FCM(株) 殿		発行日: 2017年05月11日	
		整理No: 48F-05-004	
協力工場 不良品連絡書			
(株) 鈴木 木記 入	再発防止のため対策を記入の上、指定回答日までに原本を提出して下さい。		承認
	指定回答日: 2017年05月18日		調査
			担当
	仕様番号	タシウリ 70 5858 999 122 XXX S (プラグ36Pカナゲ)	不良内容 変形不良 No.0124のリールを使用したインサート品のみ写真のようなカシメ異常が多数発生。  
	品名	タシウリ 5858-36 PARTS PLUG ANCHOR PLATE	
	金型番号	P6369	
	ロットNo	プレス: 17.03.26.2.O.0124 めっき: 4/4 111-A	
連絡受理日	2017/05/11		
対象数量	38,000個		
協力工場 是正処置 記入	1. 確認内容		返却品の処置 (数量明記)
	弊社で保管している当該製品ロットのキープサンプルにて、不良の原因となったカシメ部の変形有無を確認した結果、不良内容と同様の変形を確認した。

品質異常回答書

何故何故分析シート

外観注意ポイント

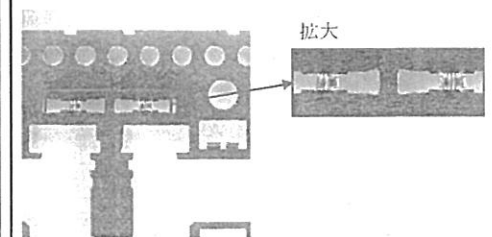
製品がガイドローラーから脱落した事により、製品とガイドローラーが強く接触し、カシメ部が変形した。つなぎ作業時はガイドローラーと製品のカシメ部変形を確認する。

カシメ部に対する変形有無の確認については、全リール及びつなぎ後にも実施する事とし、条件指示書の外観注意ポイントにクレーム情報とカシメ部確認を記載した。(別紙条件指示書参照)

発生原因

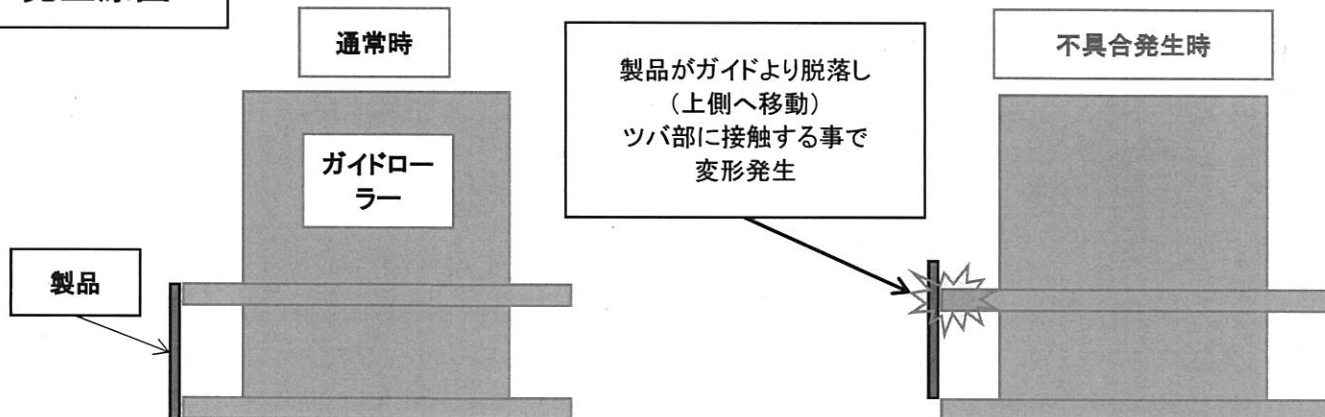
2. 発生原因 ガイドローラーを用い製品の通る位置を矯正しているが、製品がガイドローラーから脱落した状態で加工されたため、製品上部のカシメ部がガイドローラーに強くあたり変形した。また、製品同士の繋ぎ作業時に発生したもので、ガイドローラー部からの脱落確認を怠ったために発生したものである。(別紙参考図参照)

材料台にセットされたガイドローラーから製品が脱落し、脱落した状態で加工された為、製品上部のカシメ部がガイドローラーに強くあたり変形した。

製品同士のつなぎ作業をテンションを弱めた状態で行い、つなぎ完了後に適切なテンションに戻していたが、テンション変動の際にガイドローラーから製品が脱落していた。

ガイドローラー自体がテンション変動により脱落しやすい構造であった。

発生対策

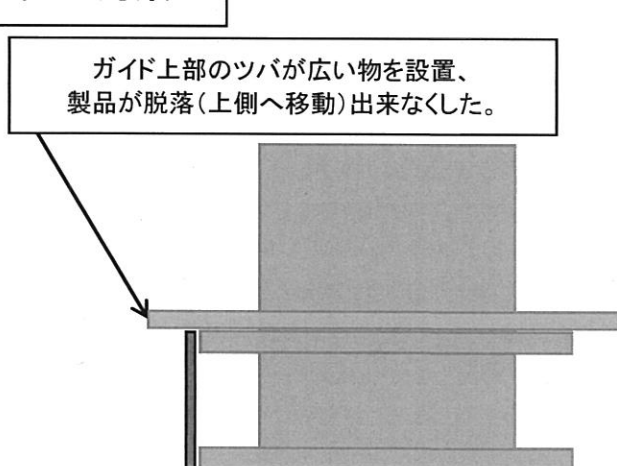
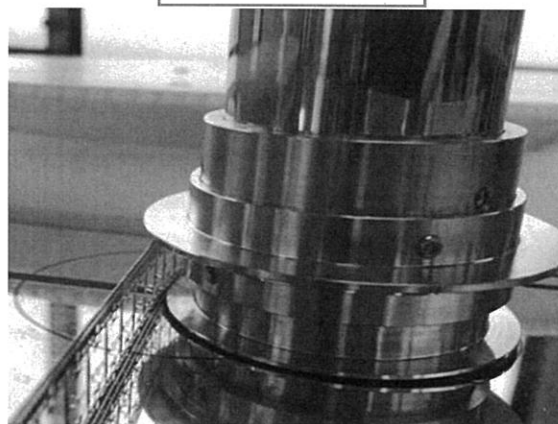
ガイドローラーからの製品の脱落を防止すべく、上部エリアにガイド(ツバ)を取り付け、製品がガイドローラーから脱落する事を防止した。

4. 流出原因 カシメ部に対する変形有無の確認は立ち上げ時の1Rのみであった。今回の変形は途中の1Rのみで発生したため、変形の確認を行っていなかった。		
	3. 発生防止対策 ガイドローラーからの脱落を防止すべく、上部エリアにガイド(ツバ)を取り付け、製品がガイドローラーから脱落することを防止した。(別紙参考図参照)		
実施日: 2017 年 5 月 12 日		実施日: 2017 年 5 月 12 日	
在庫品仕掛品の確認		回答日: 2017 年 5 月 18 日	
在庫品 仕掛品		承認	調査
